RELATÓRIO DE VISTORIA

Identificação: DFCR-RSM-RV-156-2024	Data da Vistoria: 13/11/2024
	Data do Relatório de Vistoria: 18/11/2024
Identificação do Contrato: CONTRATO SELT N° 20/2021 – EDITAL CRI n° 0001/2020.	
Objeto do Contrato: concessão da infraestrutura de transporte do trecho da RSC-287, trecho Tabaí – Santa Maria (km 28,03 ao km 232,54).	
Concessionária: Rota de Santa Maria – RSM.	
Assunto: vistoria técnica em campo.	
Referência: PROA n° 24/0400-0000970-9.

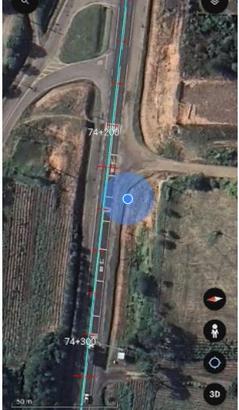
07			<p>Pintura horizontal desgastada sobreposta a antiga causando ilegibilidade</p> <p>Item 3.1.2 do PER</p>	067+720	Crescente	72 horas
08			<p>Abaulamento/Depressão</p> <p>Item 3.1.1 do PER</p>	070+070	Decrescente	72 horas
09			<p>Panela</p> <p>Item 3.1.1 do PER</p>	070+700	Decrescente	24 horas

- d) No subitem 3.1.1 (Pavimento) do PER é registrado que, em caso de verificação de não conformidade, o prazo para atendimento destas é de 72 horas após a notificação da Concessionária, com exceção de painelas, que é de 24 horas;

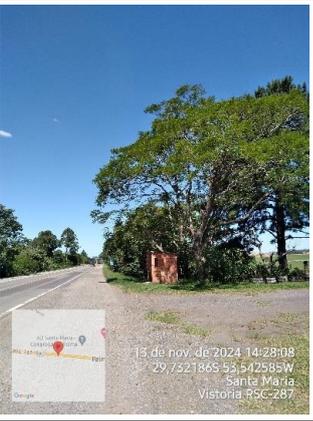
36		<p>13 de nov. de 2024 15:11:36 29,7127605 53,260214W Agudo Vitoria RSC-287</p>	<p>Pintura horizontal em cor divergente do que especifica o CONTRAN - Vol IV -Manual Sin Horiz</p> <p>Item 3.1.2 do PER</p>	187+930	Crescente/Decrescente	72 horas
37		<p>13 de nov. de 2024 15:09:44 29,7121555 53,262254W Agudo Vitoria RSC-287</p>	<p>Pintura horizontal em cor divergente do que especifica o CONTRAN - Vol IV -Manual Sin Horiz</p> <p>Item 3.1.2 do PER</p>	188+280	Crescente/Decrescente	72 horas
38		<p>13 de nov. de 2024 15:01:27 29,7079768 53,310870W Restinga Seca Vitoria RSC 287</p>	<p>Panela</p> <p>Item 3.1.1 do PER</p>	192+960	Decrescente	24 horas

- a) A presente análise se limitou a verificar os aspectos técnico-normativos e as disposições contratuais e do PER;
- a) Os IDs 36, 37 e 43 demonstram que a cor amarela da Sinalização Horizontal está em desacordo das especificações do Volume IV – Manual de Sinalização Horizontal-2022 – CONTRAN, página 10, item 3.4.2;

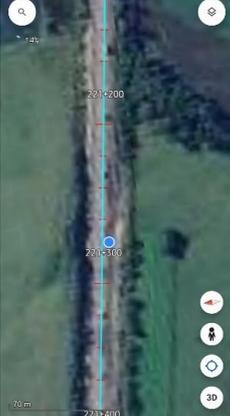
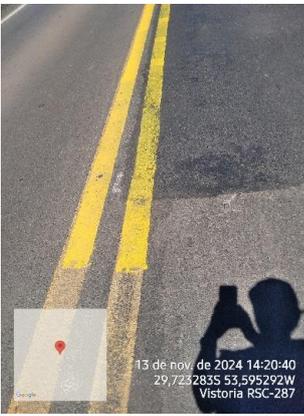
<p>39</p>		<p>13 de nov. de 2024 14:53:07 29,722506S 53,349399W Restinga Sêca Vistoria RSC-287</p>	<p>Panelas Item 3.1.1 do PER</p>	<p>197+100</p>	<p>Decrescente</p>	<p>24 horas</p>
<p>40</p>		<p>13 de nov. de 2024 14:35:24 29,733004S 53,511315W Restinga Sêca Vistoria RSC-287</p>	<p>Pintura Horizontal Desgastada Item 3.1.2 do PER</p>	<p>213+000</p>	<p>Crescente/ Decrescente</p>	<p>72 horas</p>
